東京湾の航路標識が一部変更されます！

お問い合わせ先: 第三管区海上保安本部 交通部 計画運用課(電話:045-211-1118)
横浜海上保安部 交通課(電話:045-671-0118)
横須賀海上保安部 交通課(電話:046-862-0118)

図1 浦賀水道航路南口無線方位信号所 変更予定年月:平成24年1月中旬

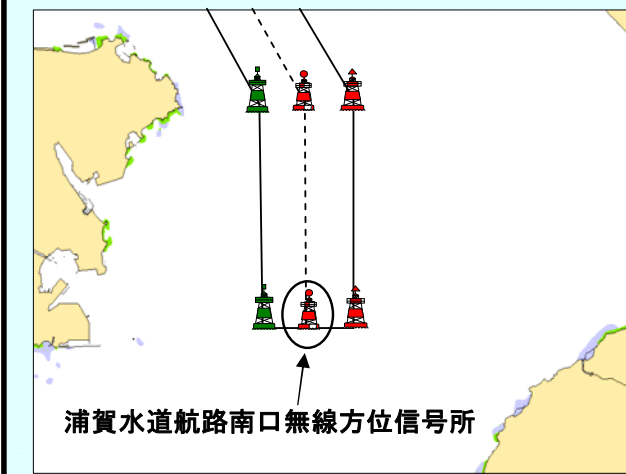
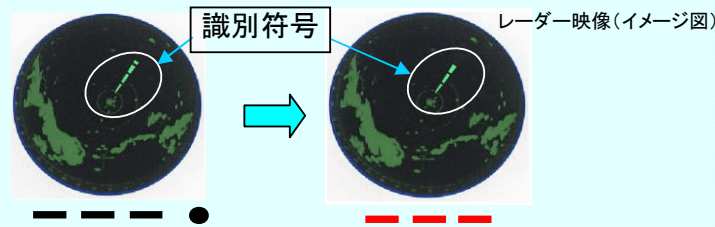
無線方位信号所(レーダービーコン)識別符号が変わります。

変更項目	変更前	変更後
レーダービーコン	3個の長輝線と1個の短輝線	3個の長輝線 (モールス符号0)

図2 東京湾中ノ瀬D灯浮標 東京湾中ノ瀬D無線方位信号所 変更予定年月:平成24年2月上旬

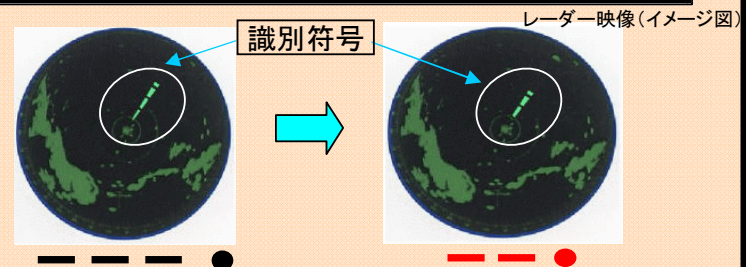
標識種別(形状)、無線方位信号所(レーダービーコン)識別符号が変わります。

変更項目	変更前	変更後
名称	東京湾中ノ瀬D灯浮標	東京湾中ノ瀬D灯標
形状	やぐら形	柱形
レーダービーコン	3個の長輝線と1個の短輝線	2個の長輝線と1個の短輝線 (モールス符号G)
